改善箇所説明図

保安基準不適合箇所

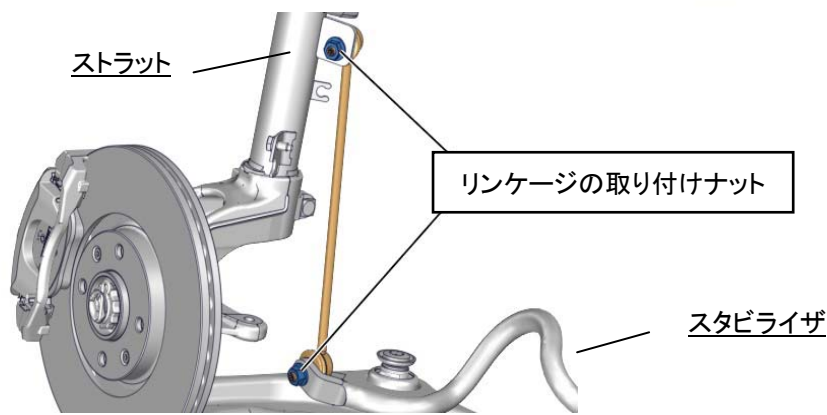
フロントサスペンションのスタビライザとストラットを接続しているリンケージの取り付けナットにおいて、誤品を組み付けたものがある。そのため、走行中の振動により当該ナットが緩み、異音が発生し、最悪の場合、リンケージが脱落するおそれがある。

先端部の 2 箇所、緩み止めのための、かしめ加工されているのが正規な仕様の取り付けナットです。

全車両、リンケージの取り付けナットを確認し、誤品の場合には、取り付けナットを正規品と交換して規定のトルクで締め付ける。

締め付け後、取り付けナット頭部に黄色のペイントをする。
